プルトニウム研究1棟における解体撤去及び削除する設備に係る
核燃料物質使用変更許可申請について

再処理特別研究棟における解体撤去及び削除する設備に係る
核燃料物質使用変更許可申請について

JRR-3 実験利用棟（第2棟）における解体撤去及び削除する設備に係る
核燃料物質使用変更許可申請について

第4研究棟における保管庫の変更に係る
核燃料物質使用変更許可申請について

図1 非常用発電設備の外観写真

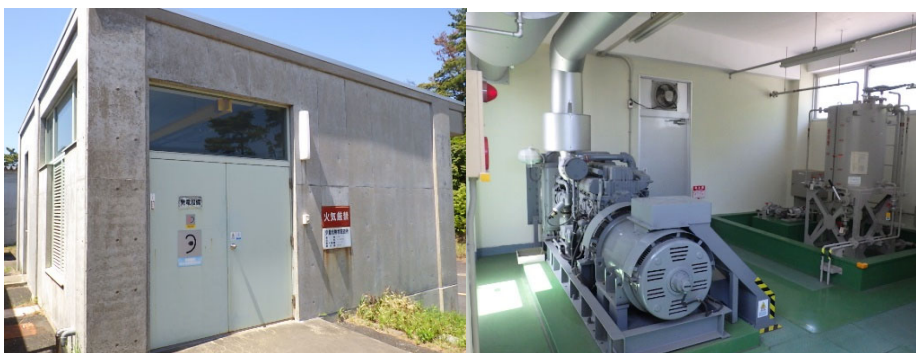
非常用電源設備は、政令第 41 条非該当施設では機能を要求されない設備であるため非常用発電設備に係る記載内容を全て削除する。

不起動措置は、操作器を「自動」から「手動」に切り替え、制御電源を遮断し、燃料の抜き取りを行う。

当該設備の撤去は、負荷設備（給電先）との遮断、不起動措置を行った後、プルトニウム研究 1 棟の廃止に向けた措置の時期と合わせて、解体撤去を行う計画である。

図1 再処理特研建家平面図 3階,2階 (1/2)

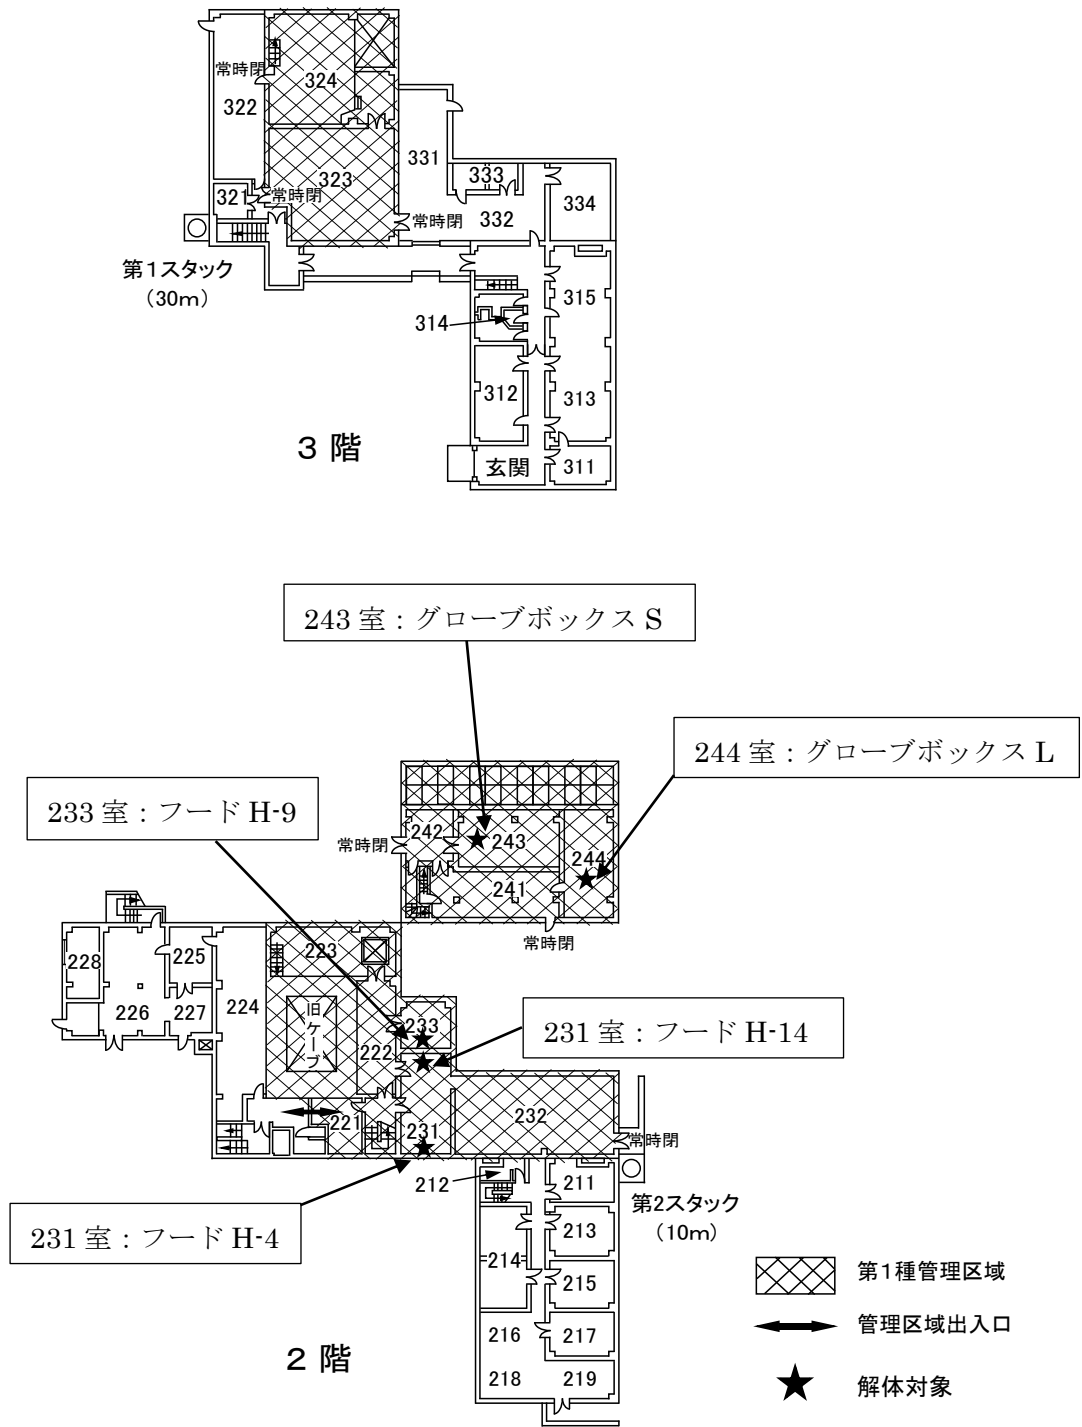
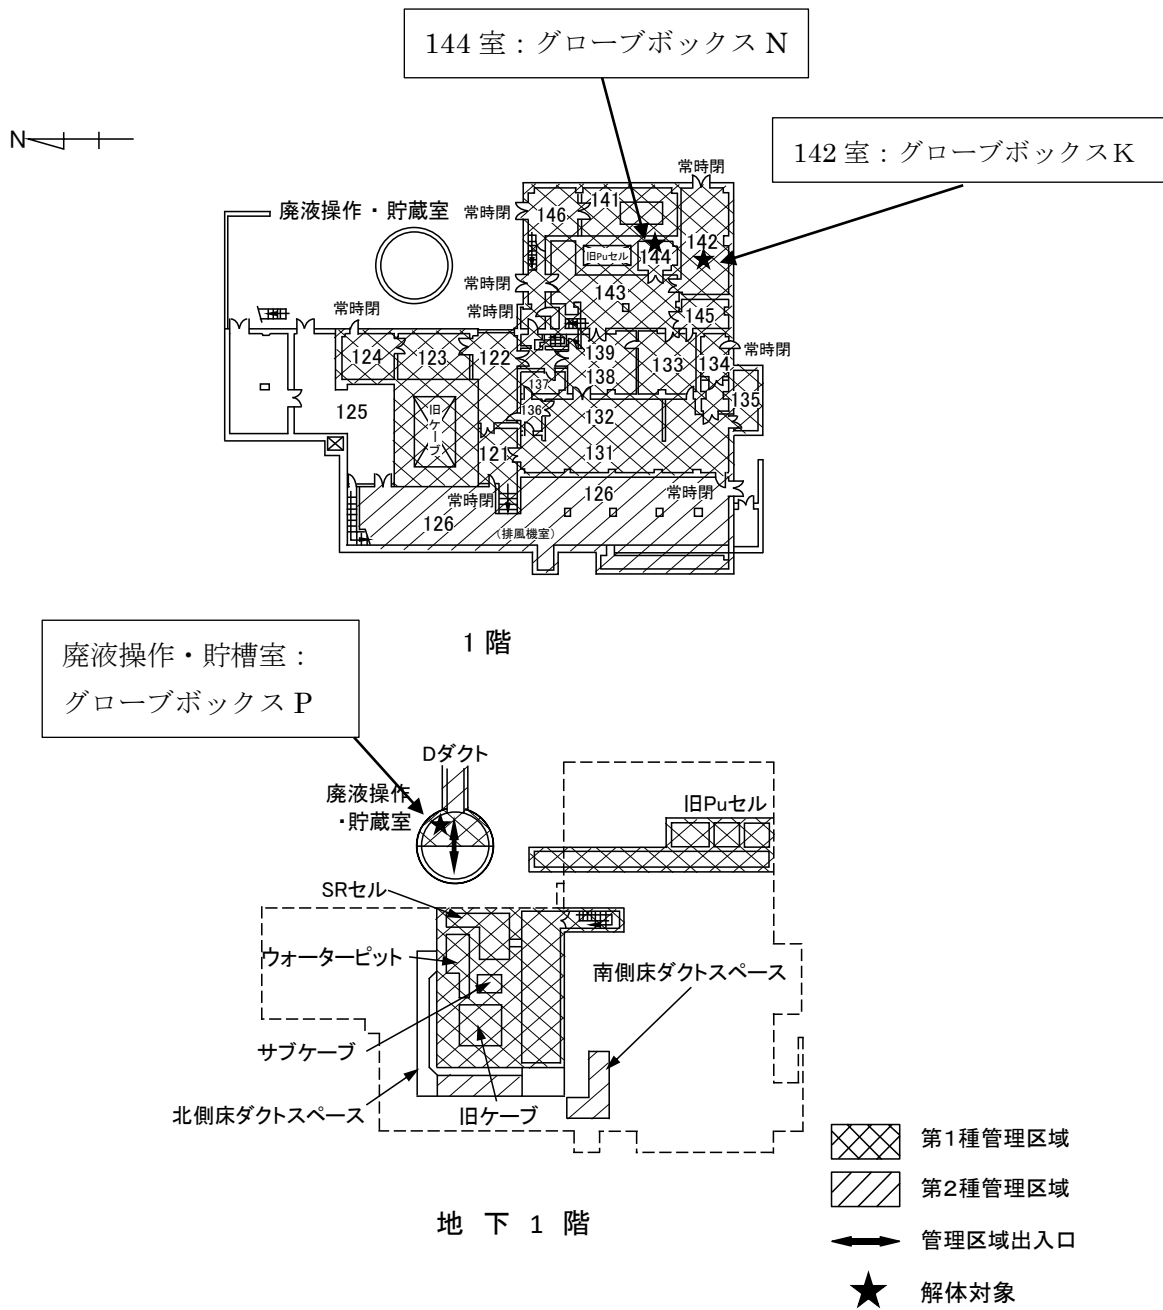
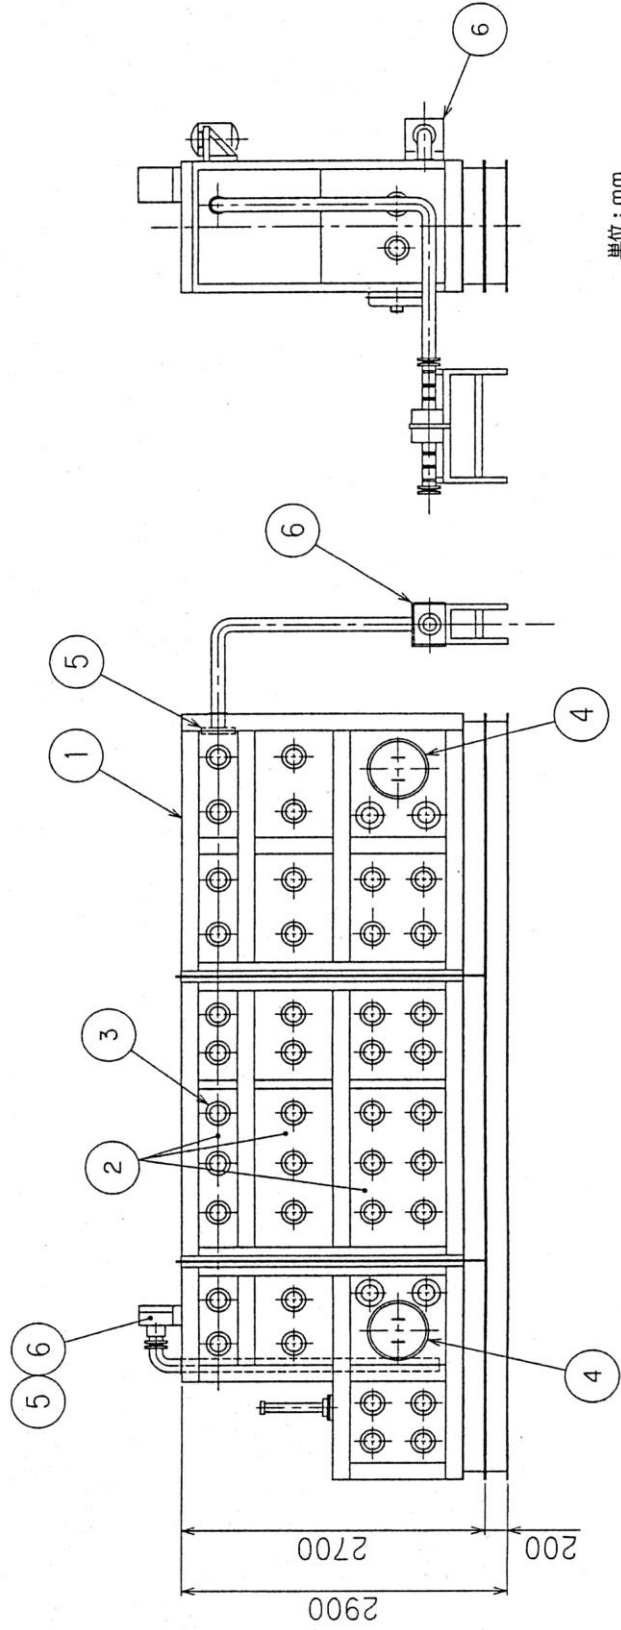
再処理特研の廃止措置は、都度、変更許可申請を行い対象機器の削除申請を行って進めている。今回の申請における解体対象設備は、使用設備のうちグローブボックス S、フード H-4、フード H-9、フード H-14、液体廃棄設備のうちグローブボックス P、グローブボックス K、グローブボックス L 及びグローブボックス N である。これらの解体作業により、本建家に残存するグローブボックス及びフードの解体撤去が完了する。図 1 再処理特研建家平面図に解体機器の配置を示す。

図7-3 グローブボックス S

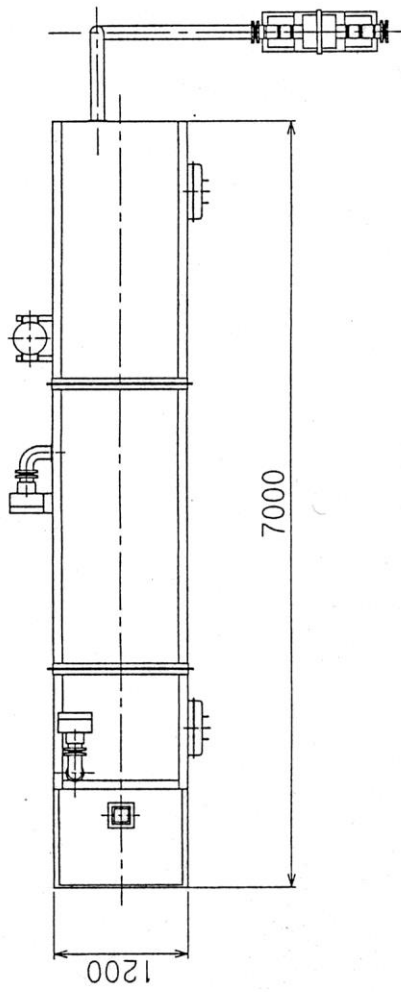
可燃性解体廃棄物減容処理装置が収納されており、平成 10 年から 12 年にかけて、 α 核種で汚染された可燃性解体廃棄物の焼却・減容、固化処理技術開発試験を行っていた。このため、装置内の系統に試験に伴う塵埃等の残存汚染が考えられる。

核燃料物質の使用の変更の許可申請書（以下「許可書」という。）に記載されていたグローブボックス S の図を図 7-3 に示す。

図7-4 フード H-4

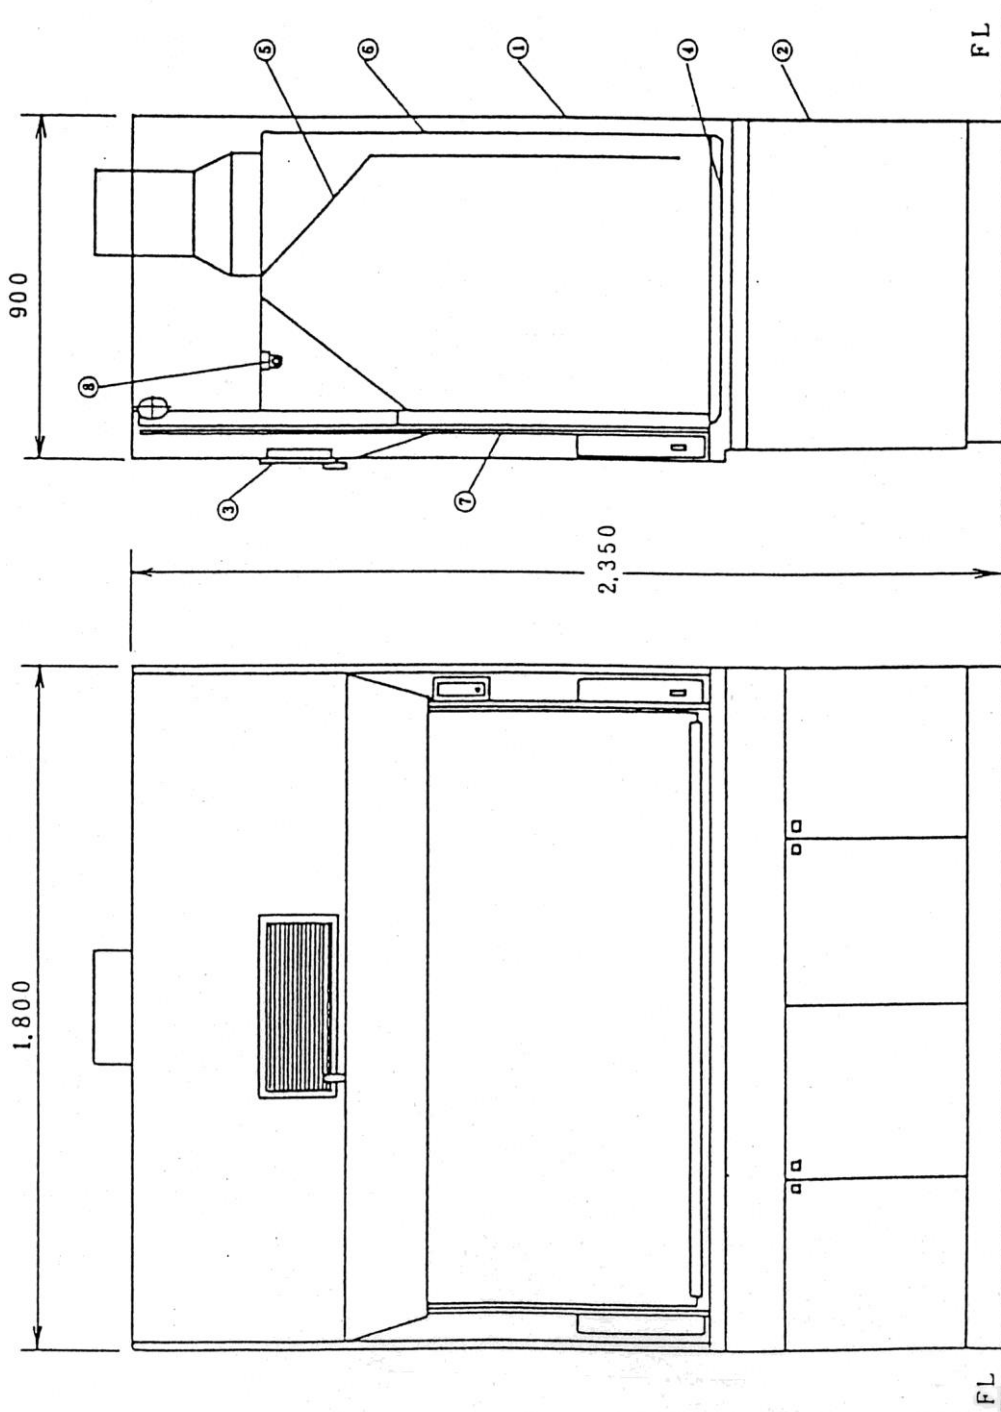
各種小実験に使用されていたフードであり、収納機器はない。フード内の汚染状況調査により汚染のないことを確認している。

許可書に記載されていたフード H-4 の図を図 7-4 に、フード H-9 の図を図 7-5 に、フード H-14 の図を図 7-6 に示す。

図9-3 グローブボックス K

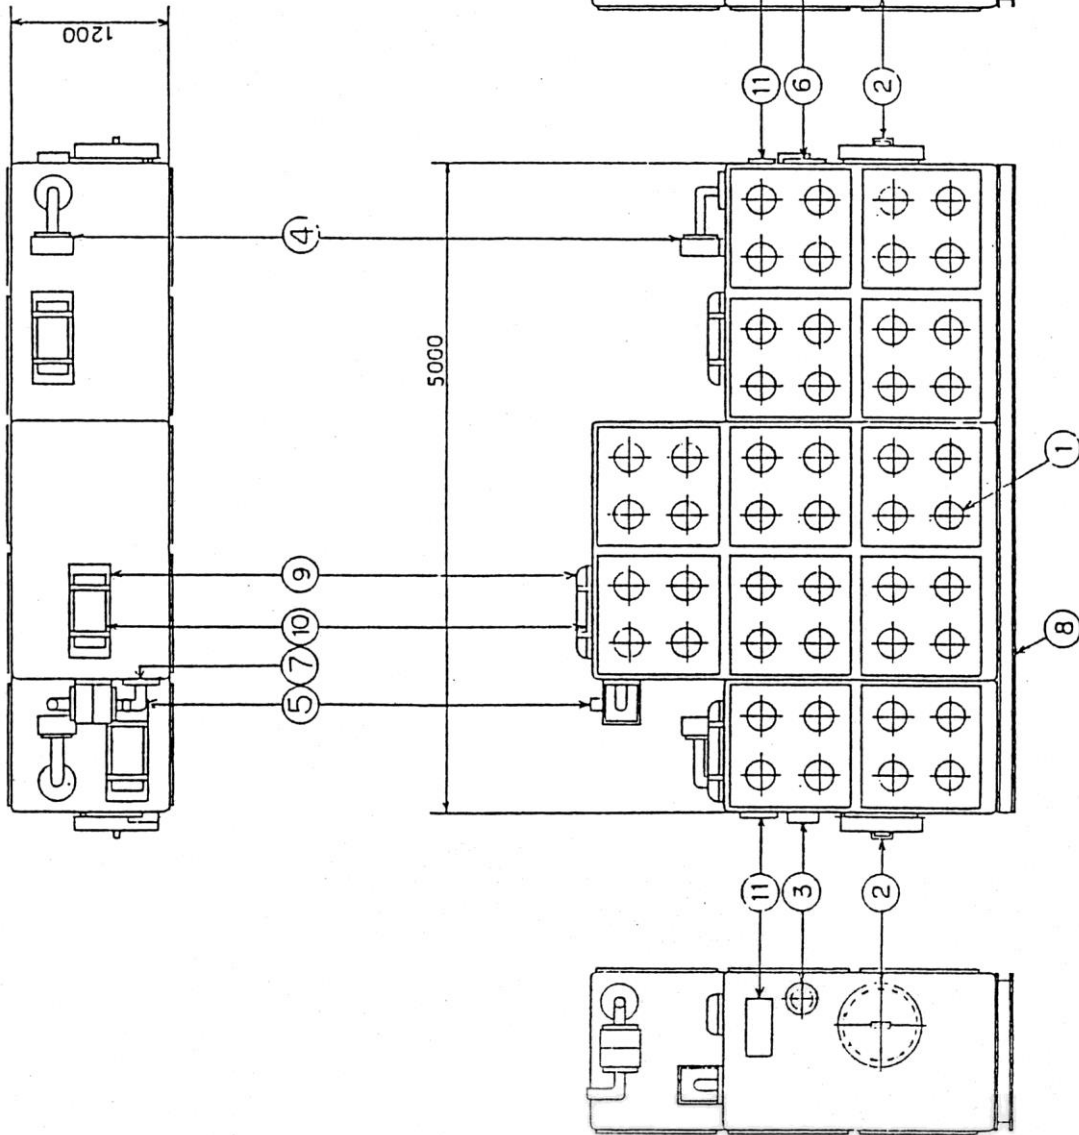
プロセス廃液前処理装置が収納されており、昭和 60 年から平成 6 年にかけて、再処理試験で発生した廃液のうちプロセス廃液の処理試験を行っていた。グローブボックス K 及び L には、それぞれプロセス廃液前処理装置が分割されて収納されており、装置内の系統に汚染が残存していると考えられる。

許可書に記載されていたグローブボックス K の図を図 9-3 に、グローブボックス L の図を図 9-4 に示す。

図9-5 グローブボックス N

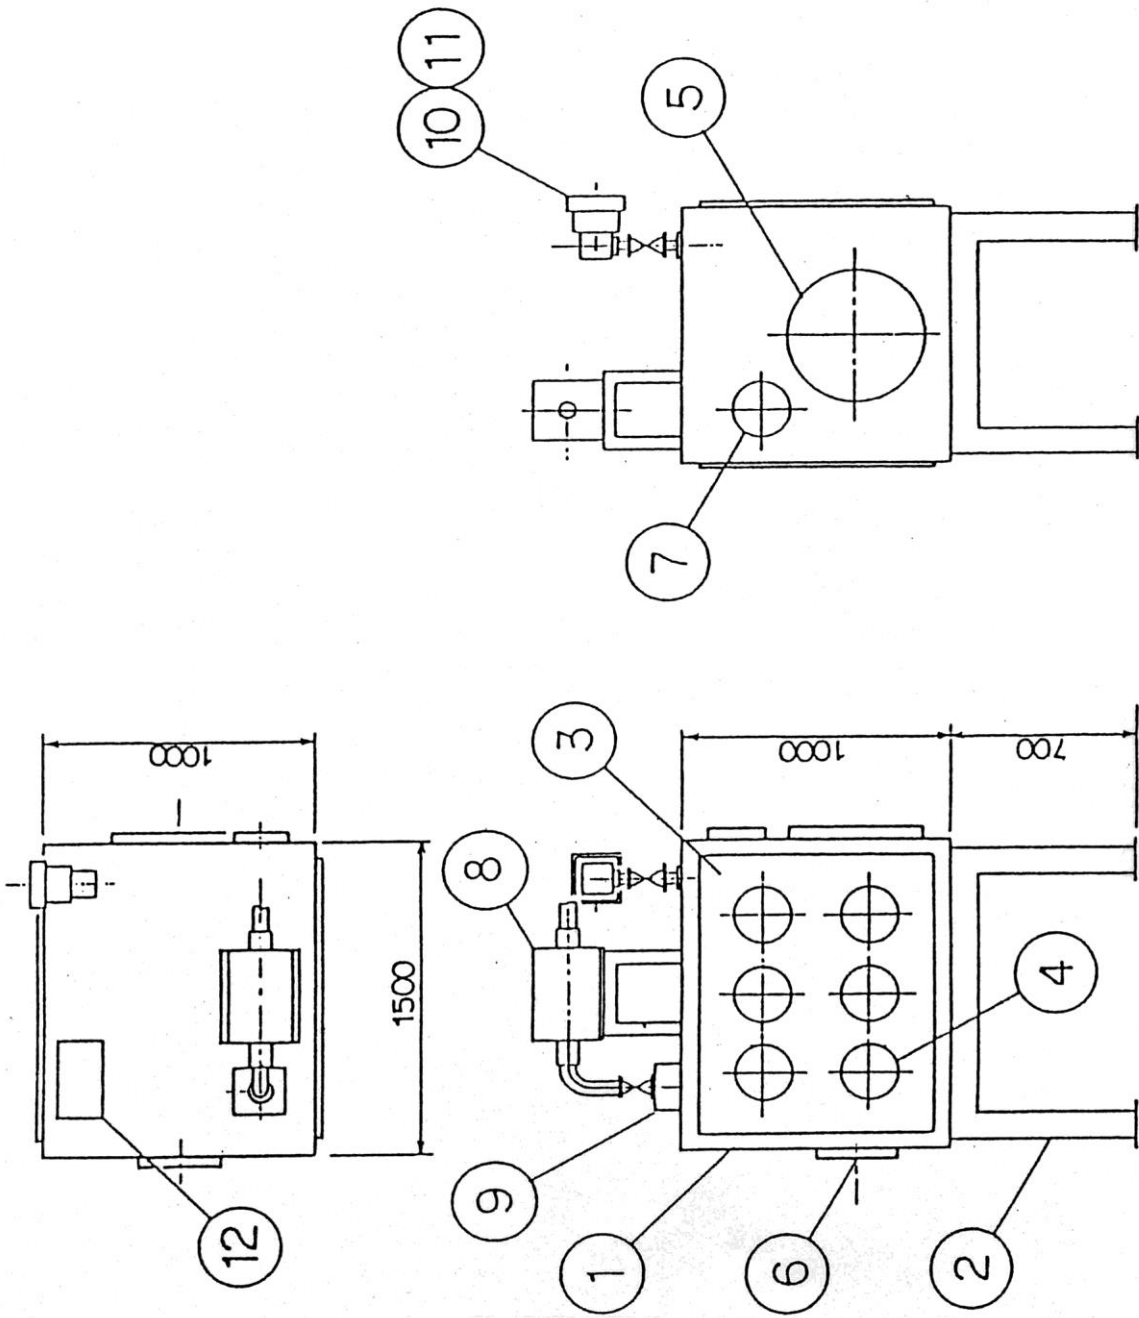
各種小実験に使用されていた小型の汎用グローブボックスであり、収納機器はない。グローブボックス内の汚染状況調査により、汚染のないことを確認している。

許可書に記載されていたグローブボックス N の図を図 9-5 に示す。

図9-6 グローブボックス P

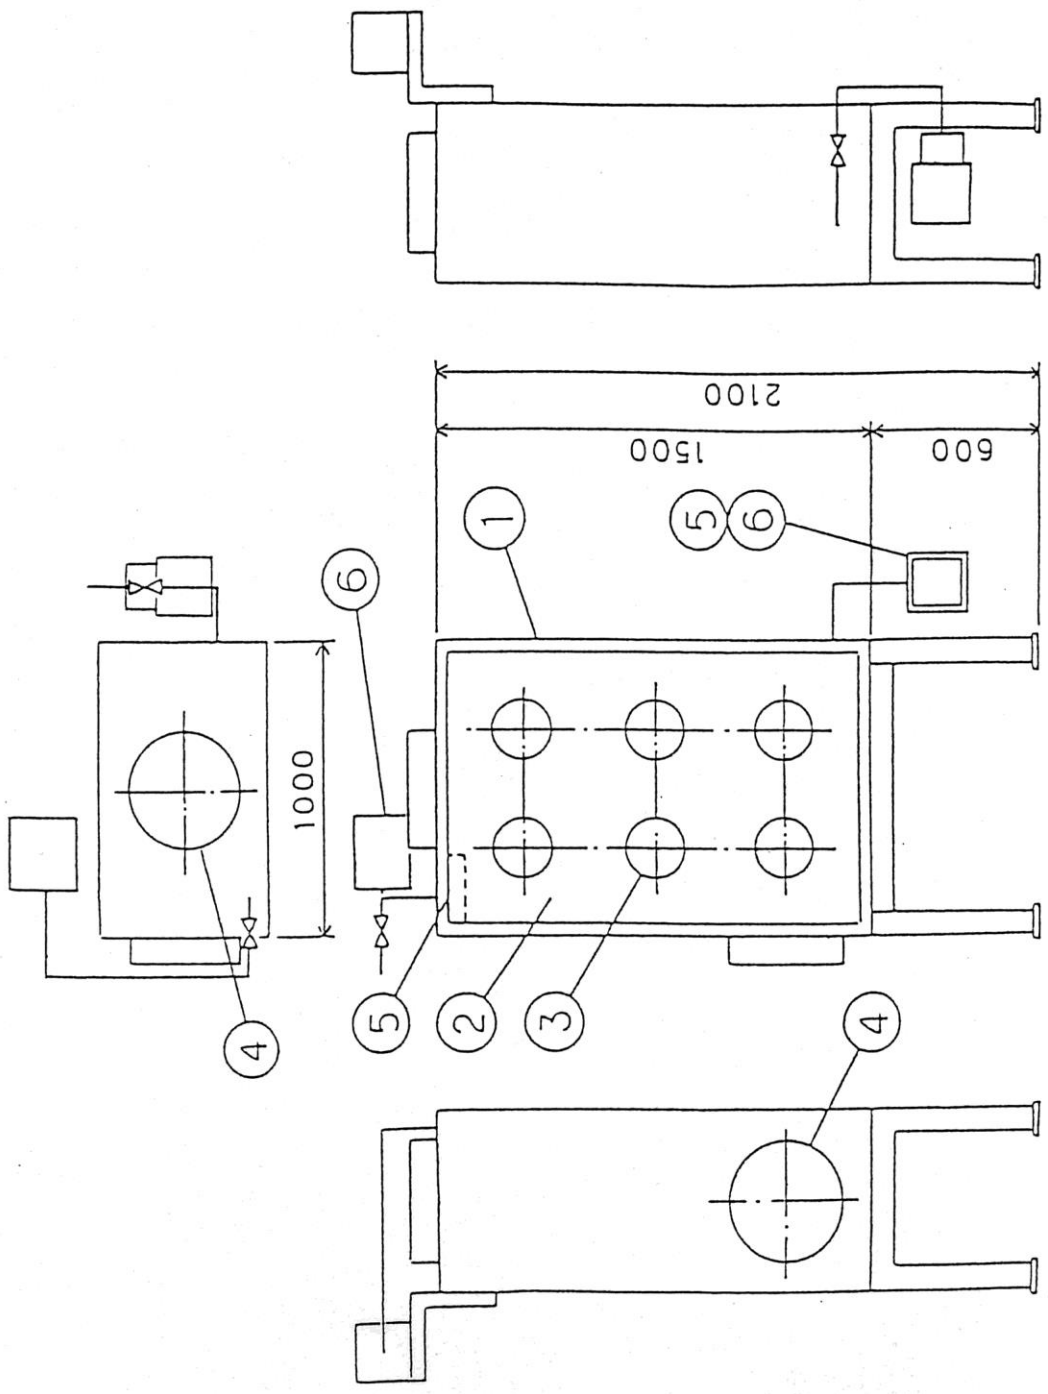
TRU 含有有機廃液処理装置・洗浄系の機器が収納されており、再処理試験で発生した廃溶媒の処理試験を行っていた装置のうちの洗浄系の部分である。平成 6 年から 8 年にかけて、TRU 含有有機廃液の処理試験を実施していたため、装置内の系統に汚染が残存していると考えられる。

許可書に記載されていたグローブボックス P の図を図 9-6 に示す。

図1 質量分析装置（110・112号室）の外観写真

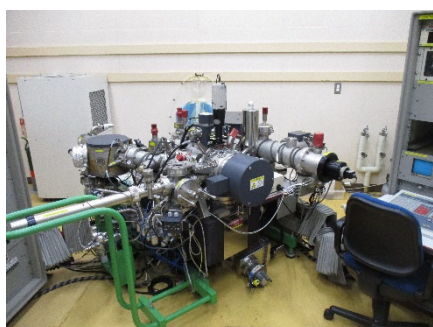
所期の研究目的を達成した設備の使用終了により、110・112号室の質量分析装置による核燃料物質の使用の許可を廃止する。このため、本申請により同装置に関する記載内容を全て削除する。

解体作業においては装置周辺の実験室床を酢酸ビニルシートで養生し、その上で一般工具を用いて分解解体を行う。なお、解体作業においては火気を使用しないことから火災が発生する可能性はない。

図1 ファブリペロー干渉計（115号室）の外観写真

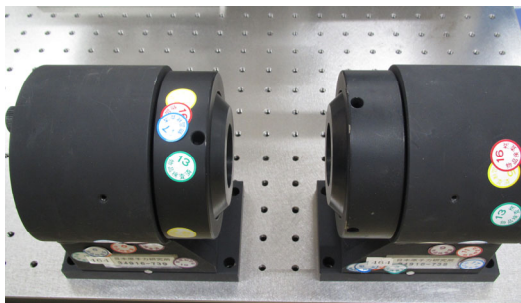
所期の研究目的を達成した設備の使用終了により、115号室のファブリペロー干渉計による核燃料物質の使用の許可を廃止する。このため、本申請により同装置に関する記載内容を全て削除する。

解体作業においては装置周辺の実験室床を酢酸ビニルシートで養生し、その上で一般工具を用いて分解解体を行う。なお、解体作業においては火気を使用しないことから火災が発生する可能性はない。
